科创集团光储充一体化建设项目（大亚湾科创·惠州软件园、大亚湾(港澳)科创智造园）施工答疑公告

科创集团光储充一体化建设项目（大亚湾科创·惠州软件园、大亚湾(港澳)科创智造园)施工(工程编号：中易建亚湾区[2025]075号) 于2025年7月4日 同时在中易电子交易平台、广东省公共资源交易平台、广东省招标投标监管网、中国招标投标公共服务平台发布招标公告。现对投标人提出的问题答复如下：

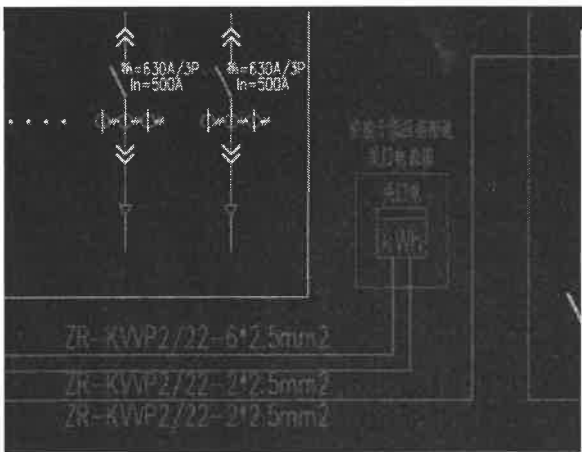
2、能源管理系统的图纸中中，出现关口电表、红外采集在清单中均无体现，是否为现场原有设备。

答：关口电表为现场原有设备，红外抄表采集器为新增包含在能源管系统中。

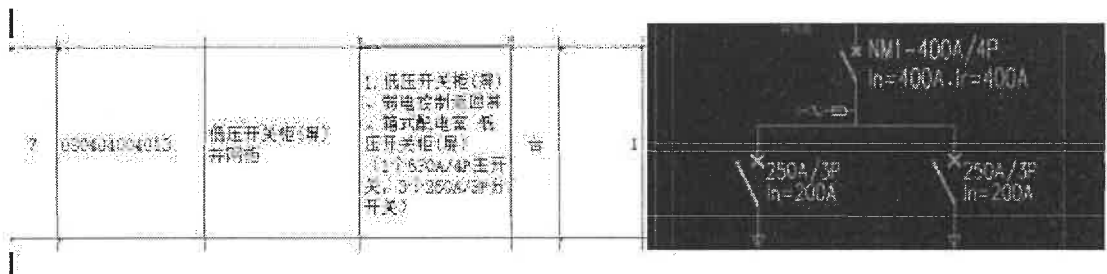
3、在软件园和智造园的储能系统的图纸中，均出现了关口电表箱和关口电表，但在清单中却无体现内容，该设备是否甲供设备或者电网提供的设备。

答：以上为并网柜里成套设备，已包含在清单里。
